**Oggetto: [ID: 8184] "Progetto di un impianto eolico "Cellere" costituito da n. 10 aereogeneratori con
potenza unitaria di 6 MW, e potenza complessiva di 60 MW, e dalle relative opere di
connessione alla RTN; sito nei Comuni di Cellere (VT) e Valentano (VT)".**

Procedura di V.I.A./PNRR, ai sensi dell'art. 23 del D.Lgs.n.152/2006

Proponente: Iberdrola Renovables Italia S.p.a.

RICHIESTA INTEGRAZIONI DOCUMENTALI DEL MINISTERO DELLA CULTURA

Fig. 2 Sovrapposizione fra opere di progetto e TAV. A e TAV. B del PTPR

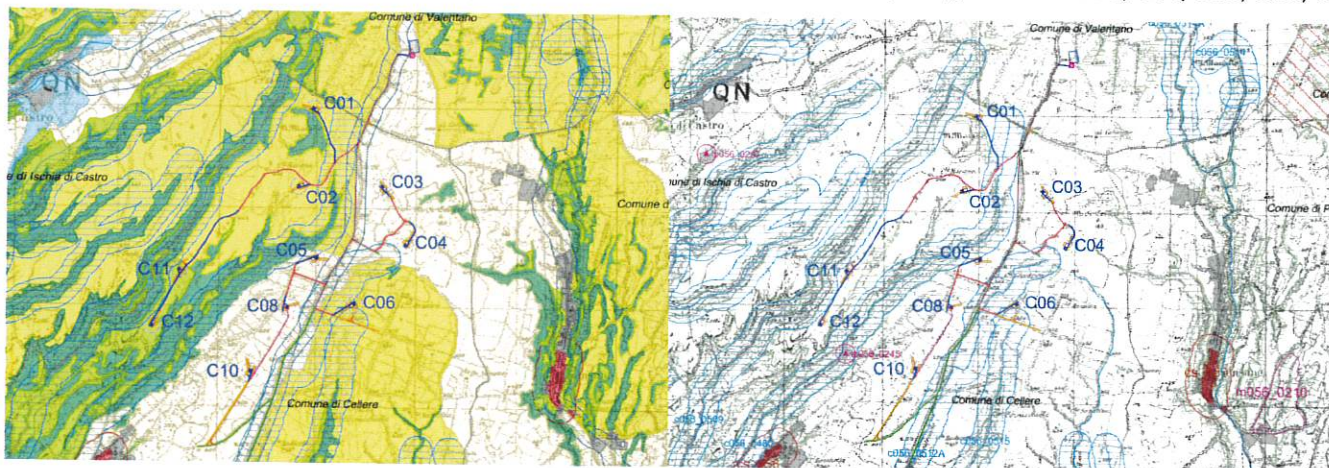
Per quanto attiene alla **TAV. A del PTPR**, l'intervento interessa aree classificate come:

- "Paesaggio naturale di continuità", **art.24** delle norme di PTPR (aerogeneratori C11, C12)
- "Paesaggio agrario di valore", **art. 26** delle norme del PTPR (aerogeneratori C01, C02, C06)
- "Paesaggio agrario di continuità", **art. 27** delle norme di PTPR (aerogeneratori C03, C04, C05, C08, C10)

Inoltre, il cavidotto e le opere stradali di progetto, interferiscono direttamente il percorso panoramico coincidente con il tracciato della SR312 Castrense, **art.50** delle norme del PTPR.
